モニタリングステーション及びポストの更新について

1. 設備の概要と変更内容

国立研究開発法人日本原子力研究開発機構核燃料サイクル工学研究所（以下「核サ研」という。）では、原子力災害対策特別措置法（以下「原災法」という。）で定められた放射線測定設備として、8局のモニタリングステーション・ポスト（P1, P2, P3, P5, P6, P7, P8, ST5）を設置・運用している。今回、8局全ての電離箱検出器、4局（P1, P2, P7, ST5）のNaI(Tl)シンチレーション検出器及び関連する測定部品の更新を行い、信頼性及び保守性を向上させる。

図2 システム概略図

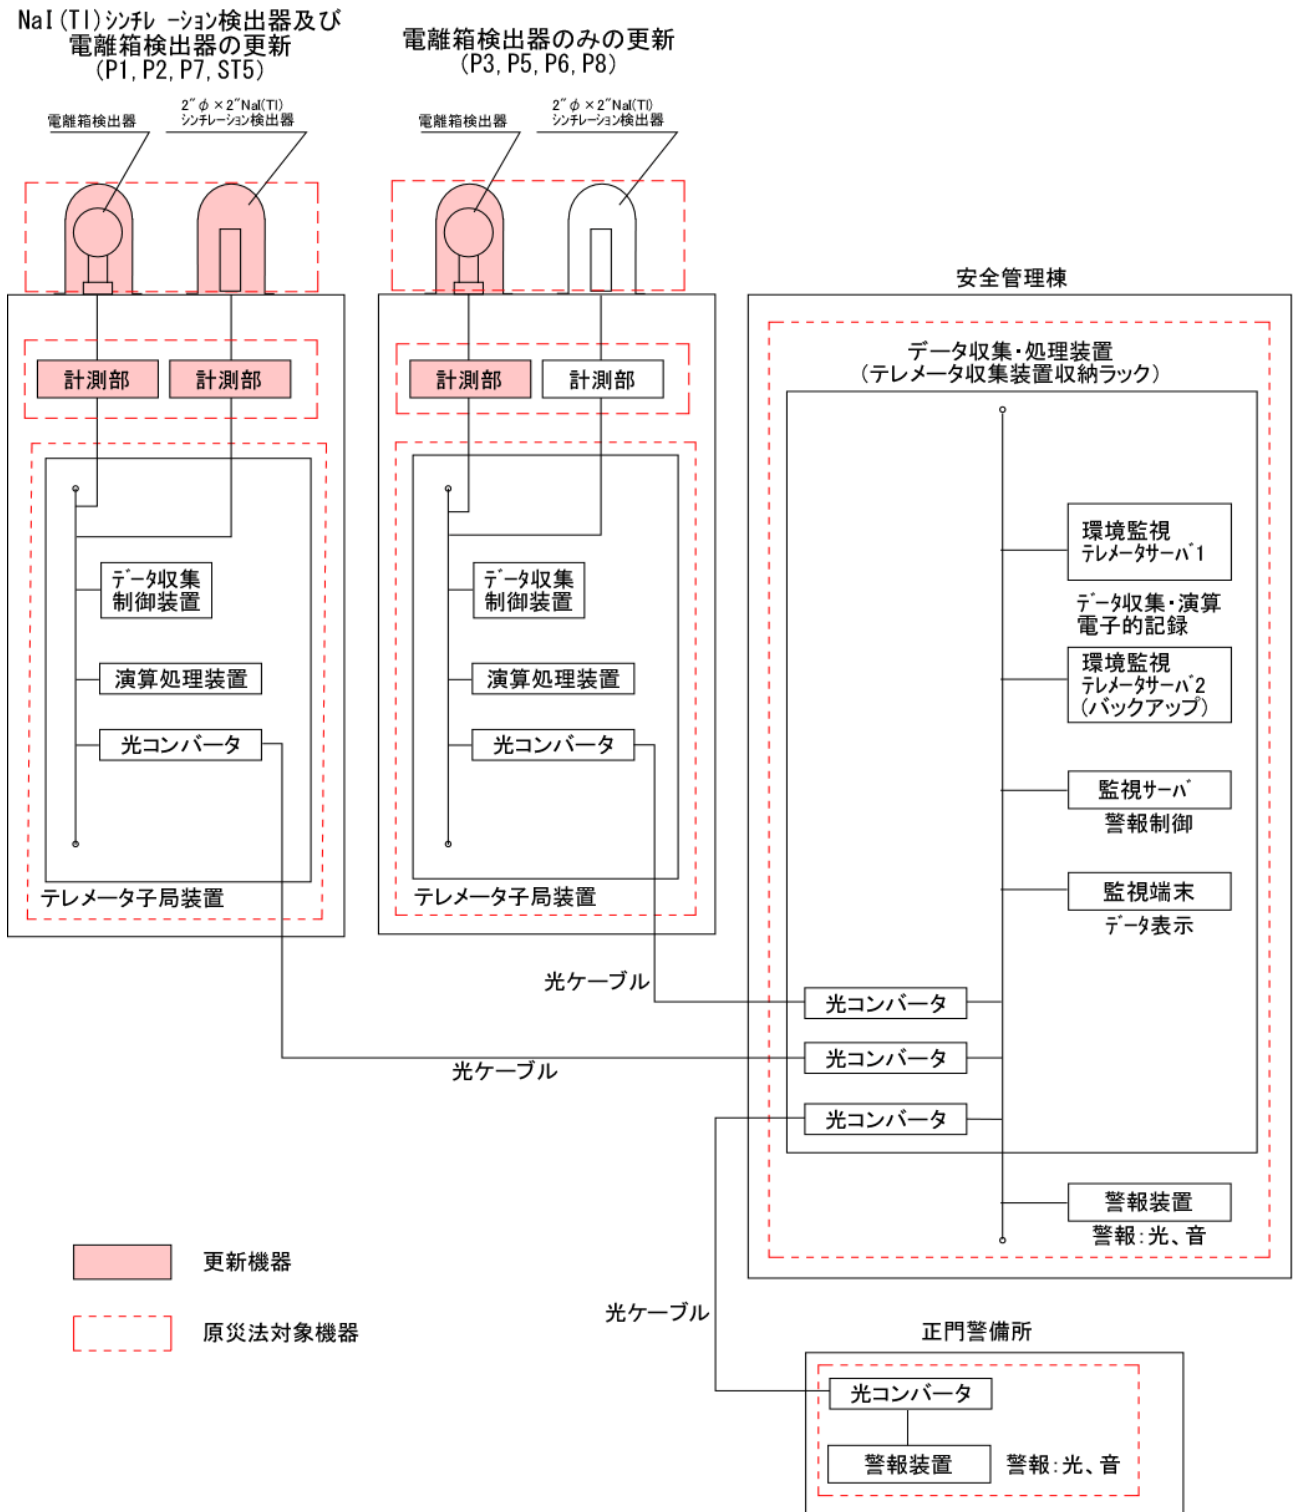
核サ研におけるモニタリングステーション・ポストの設置場所及びシステム概略図をそれぞれ図1及び図2に示す。モニタリングステーション・ポスト（P1, P2, P3, P5, P6, P7, P8, ST5）のうち8局全てにおける電離箱検出器、及びうち4局（P1, P2, P7, ST5）についてNaI(Tl)シンチレーション検出器、及び測定ユニットを更新する。
